## UNIVERSIDAD DISTRITAL FRANCISCO JOSÉ DE CALDAS

**CONSOLIDADO RESPUESTAS A LAS OBSERVACIONES AL PLIEGO DE CONDICIONES DE LA CONVOCATORIA PÚBLICA No. 006 de 2021 CUYO OBJETO ES: "CONTRATAR LA ADQUISICIÓN, INSTALACION Y CONFIGURACION DE EQUIPOS DE LABORATORIO DEL GRUPO DE ROBUSTOS CON DESTINO A LOS LABORATORIOS, TALLERES, CENTROS Y AULAS ESPECIALIZADAS DE LAS FACULTADES Y DOCTORADO DE INGENIERÍA DE ACUERDO CON LAS CONDICIONES Y ESPECIFICACIONES PREVISTAS."**

#### **Item 1: Closet**

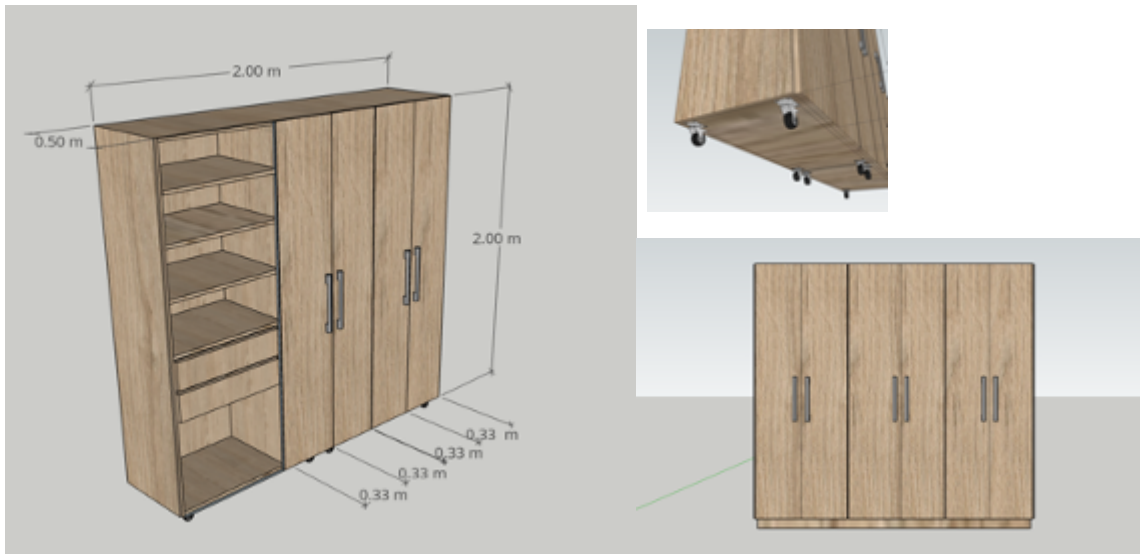
*Para los ítems 1, 2, 3, y 4, que corresponden a mobiliario, le solicitamos amablemente a la Universidad, publicar el diseño gráfico planificado dado que con las solo especificaciones no es suficiente verificar la estructura y detalles de los muebles requeridos por la universidad.*

**RESPUESTA DE LA UNIVERSIDAD:** Se acepta la observación, se adjuntan diseños, fotografías y especificaciones, que permiten verificar la estructura y detalles de los muebles requeridos.

Fabricado en madera prensada de 15ml  
Color a escoger  
Tres (3) cuerpos de doble puerta  
Cuatro (4) Colgaderos
